**SOLICITATION AMENDMENT
MODIFICATION DE L'INVITATION**

Title - Sujet Mises à niveau de sécurité LBP	
Solicitation No. - N° de l'invitation EP916-182156/A	Amendment No. - N° modif. 019
Client Reference No. - N° de référence du client 20182156	Date 2018-06-22
GETS Reference No. - N° de référence de SEAG PW-\$\$\$FG-362-74724	
File No. - N° de dossier fg362.EP916-182156	CCC No./N° CCC - FMS No./N° VME
Solicitation Closes - L'invitation prend fin at - à 02:00 PM on - le 2018-06-28	Time Zone Fuseau horaire Eastern Daylight Saving Time EDT
F.O.B. - F.A.B. Plant-Usine: <input type="checkbox"/> Destination: <input checked="" type="checkbox"/> Other-Autre: <input type="checkbox"/>	
Address Enquiries to: - Adresser toutes questions à: Kelly, Jessica	Buyer Id - Id de l'acheteur fg362
Telephone No. - N° de téléphone () - ()	FAX No. - N° de FAX () -
Destination - of Goods, Services, and Construction: Destination - des biens, services et construction:

ADDENDA No. 014

Lester B. Pearson
Security Upgrade / Mise à
niveau de la sécurité

DRAWING NO.: C304

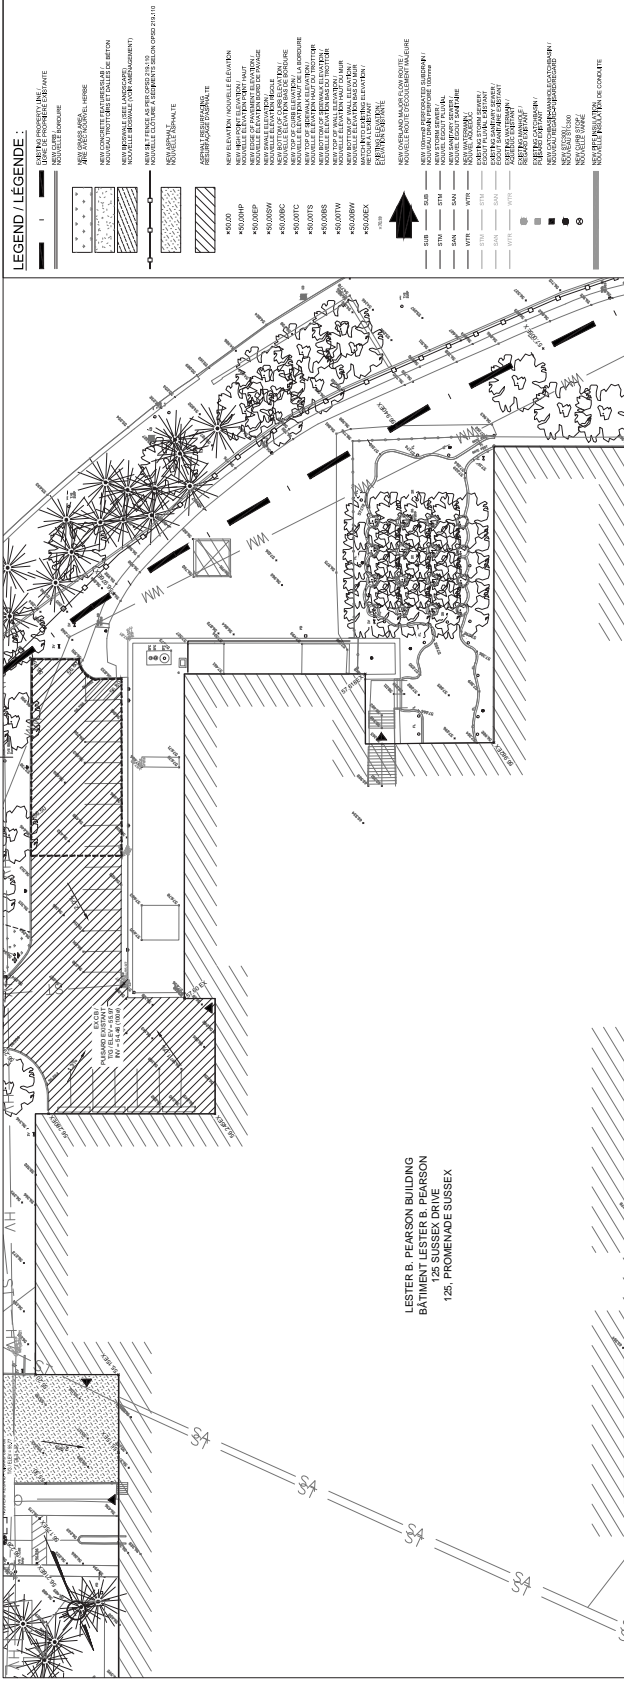
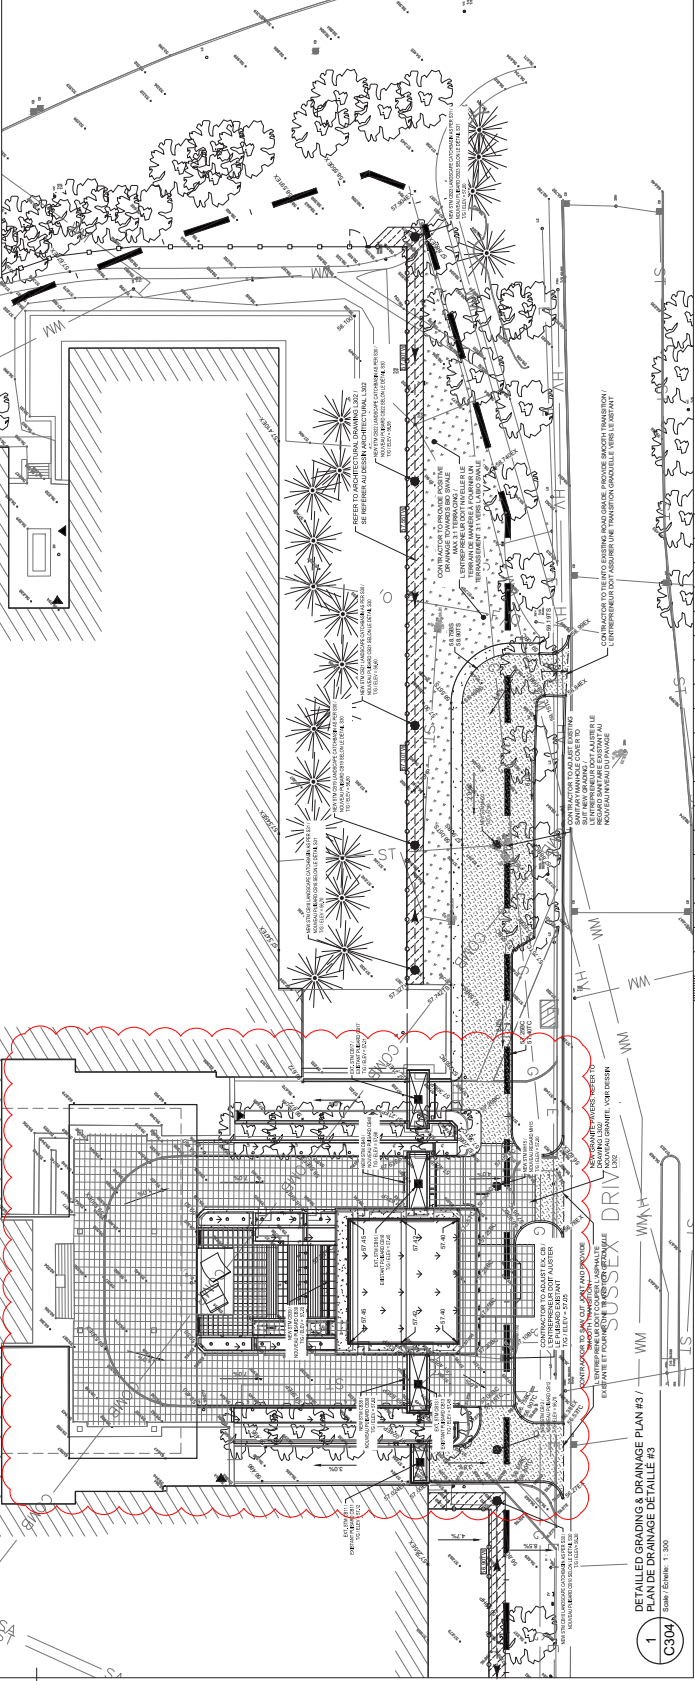
Les dessins C303 rev.7 et C304 rev.7 montrent l'asphalte jusqu'à l'entrée principale avec des pavés directement en avant. Pourtant le dessin paysager L101e Addendum 008 montre que les pavés de granite s'enroulent autour de l'avant du bâtiment à l'intérieur des voies de circulation. Quel dessin devons-nous suivre car ils sont complètement différents.

- .1 C303-DETAILED GRADING & DRAINAGE PLAN #2 / PLAN DE DRAINAGE DÉTAILLÉ #2; voir le dessin ci-joint C303.
 - .1 Le dessin a été révisé pour montrer l'étendue des pavés de granit.
- .2 C304-DETAILED GRADING & DRAINAGE PLAN #2 / PLAN DE DRAINAGE DÉTAILLÉ #2; voir le dessin ci-joint C304.
 - .1 Le dessin a été révisé pour montrer l'étendue des pavés de granit.

SVP vous référer à la modification 014
